# Flächenentwicklungsplan für die deutsche AWZ der Nord- und Ostsee

# Onlinevideokonferenz zum Vorentwurf FEP, dem Entwurf des Untersuchungsrahmens und der Stellungnahme der Übertragungsnetzbetreiber

- Fortschreibung und Änderung  
des Flächenentwicklungsplans  
für die deutsche Nordsee und  
Ostsee -

Hamburg, 02. November 2023

# Festlegungen zu Gebieten und Flächen

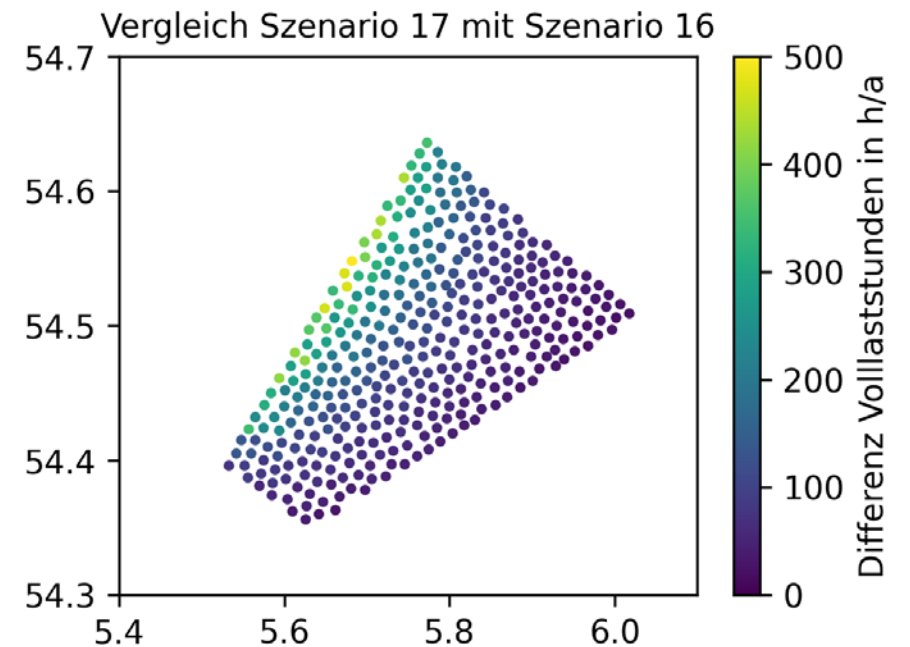
- Bitte um Klarstellung zum internationalen Abstimmungsprozess und zur Option eines sogenannten Mittelstreifens für Windenergiegebiete im Bereich der Schifffahrtsroute SN10.
- Verschiedene Forderungen an die Durchführung der strategischen Umweltprüfung für die neuen Gebiete und Flächen.
- Hinweis, dass für die im Seegebiet der jetzigen Schifffahrtsroute SN10 vorgesehenen Flächen noch Untersuchungen zur Verkehrssicherheit laufen und eine Notifizierung bei der Internationalen Seeschifffahrtsorganisation (IMO) hinterlegt werden müsse.
- Die teilweise Überschneidung der Flächen N-12.5, N-13.4 und N-13.5 mit dem Vorbehaltsgebiet Kaisergranat sei zu berücksichtigen.

# Größen der Flächen

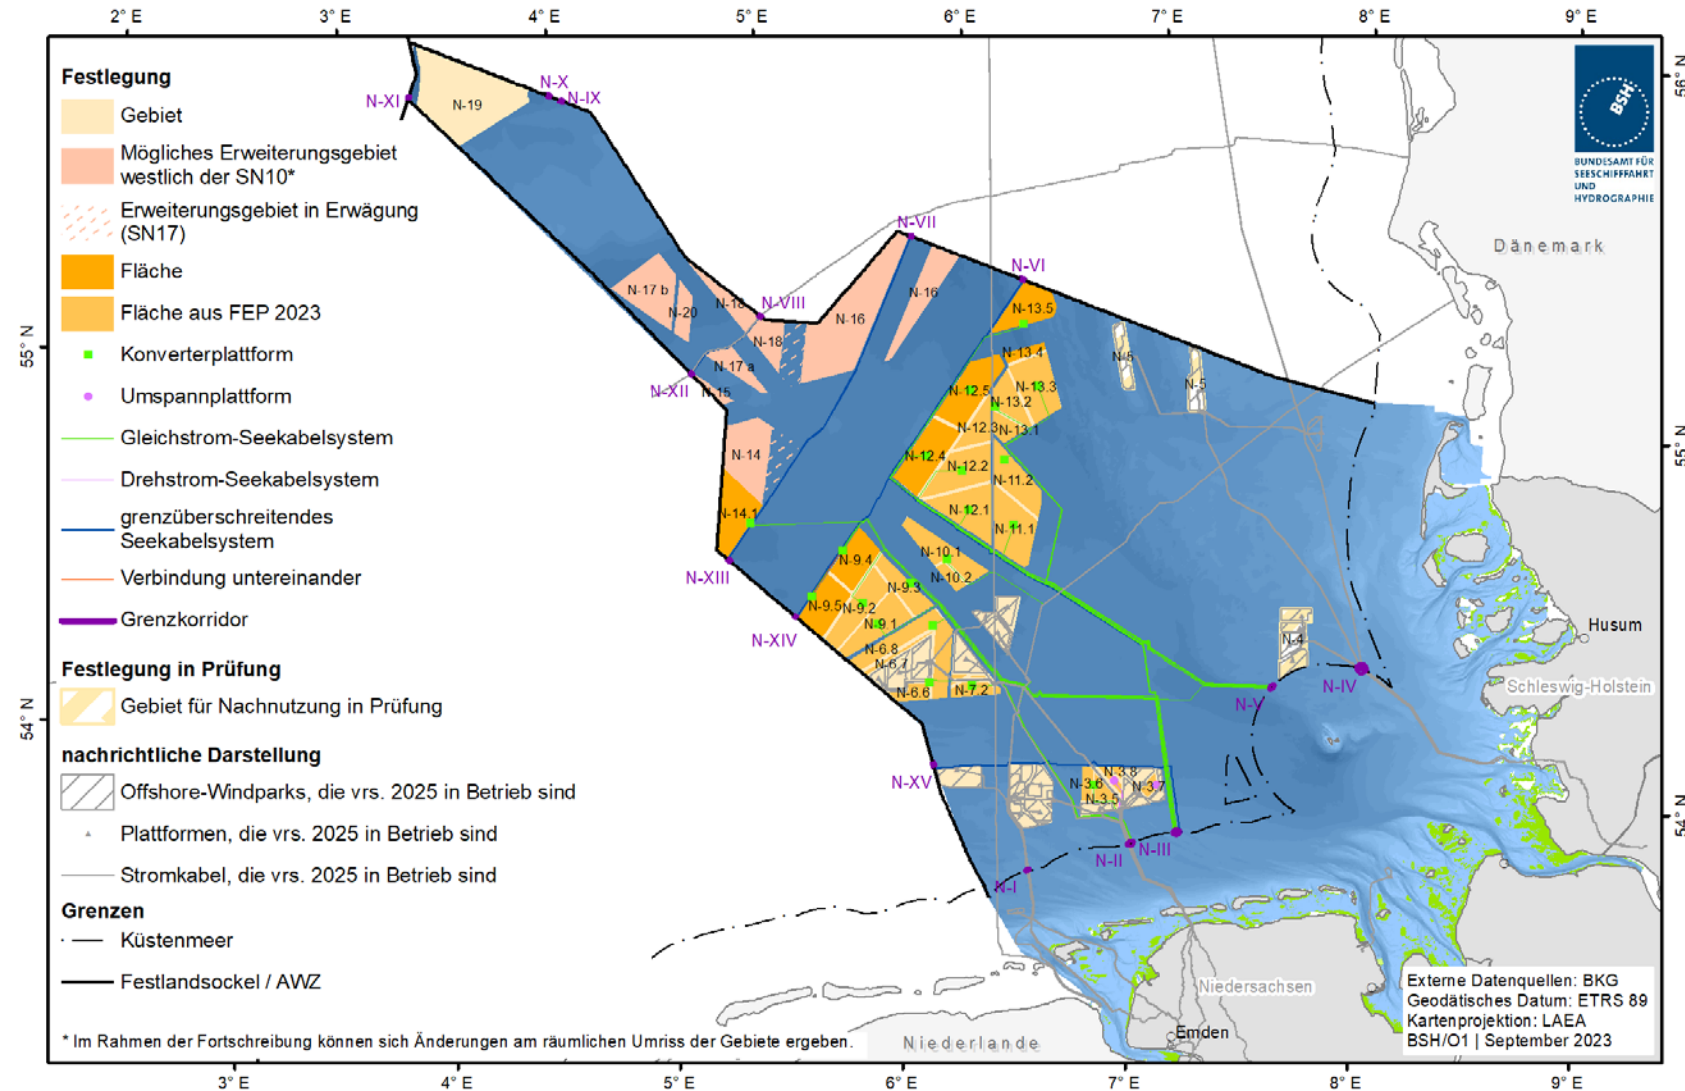
- Die Festlegung auch von kleineren Flächen mit geringerer vrs. zu installierender Leistung wäre der Akteursvielfalt zuträglich und sei daher zu befürworten
- Die vrs. zu installierende Leistung je Fläche solle aus Effizienzgründen mindestens 1.000 MW betragen

# Windenergieanlagen und sonstige Energiegewinnungsanlagen (6.10.5)

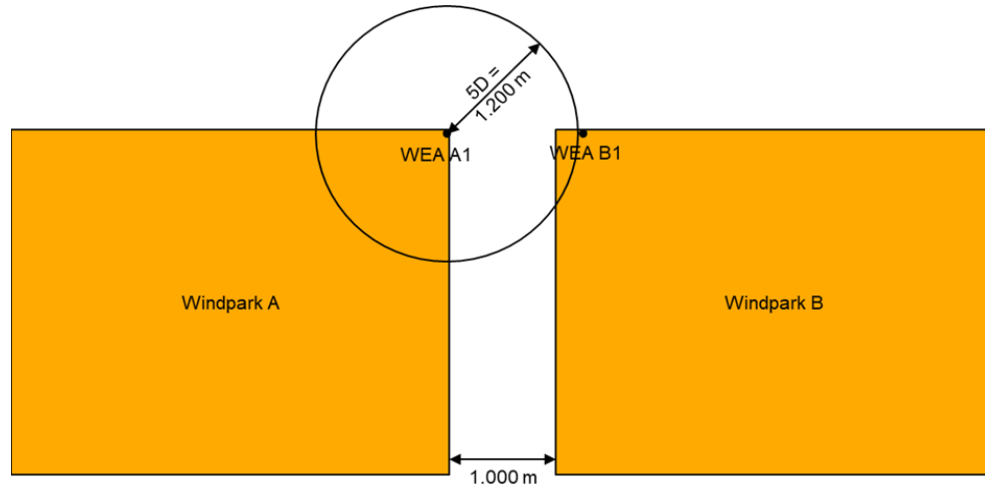
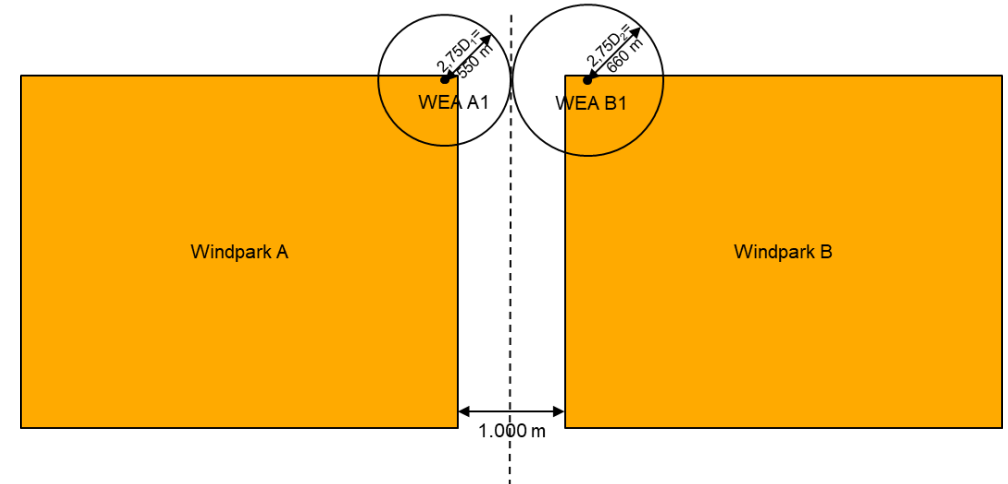
- Zu F.10: Ergänzung des Planungsgrundsatzes sei sinnvoll. Variante 1 (2,5D zur Mittellinie) werde bevorzugt.
- Zu F.11: Vorteile überwiegen, insbesondere da Nachteile für zweite Fläche reduziert würden.
- Zu F.12: Die zu verwendende Mittellinie solle durch das BSH zur Verfügung gestellt werden.

# Überdeckung (6.13.6)

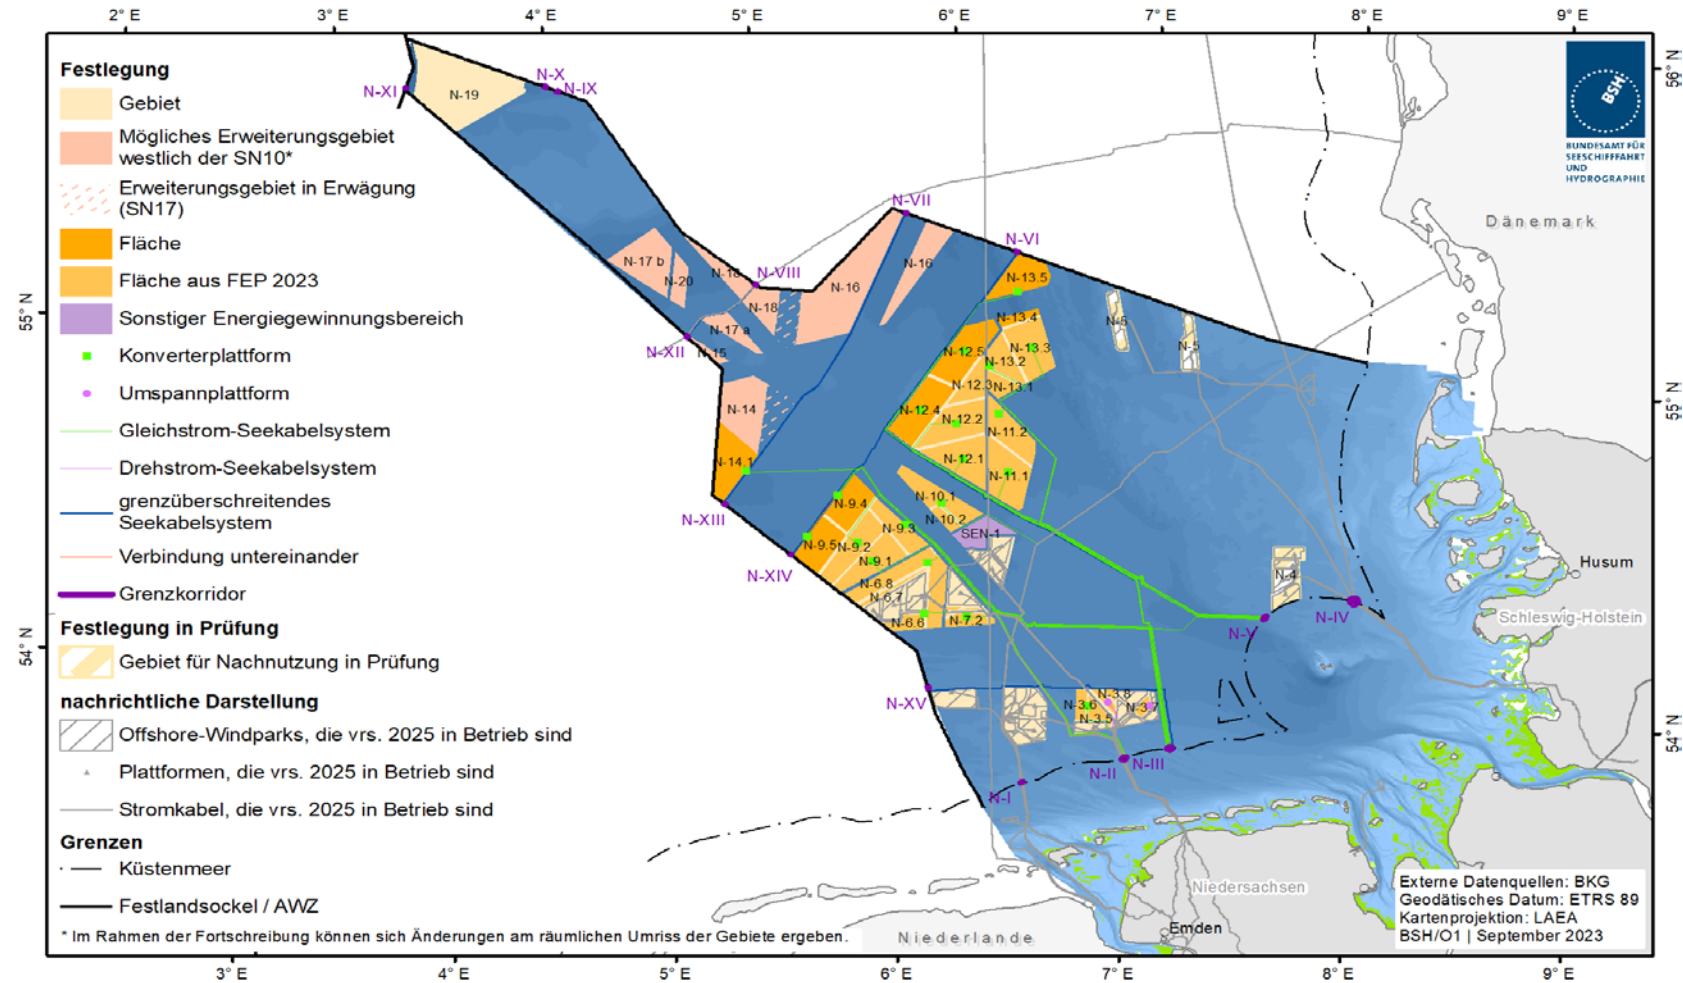
- Zustimmung zu angepasster Vorgabe, dass auch für ONAS 1,5 m nur außerhalb von Gebieten gilt
- Forderung, für alle parkinternen Seekabel mindestens 1,5 m vorzusehen mit Blick auf künftige Formen der Mehrfachnutzung
- Für Überlagerungsbereiche mit Forschungsgebieten sollen Betreiber Überwachung der Überdeckung einführen
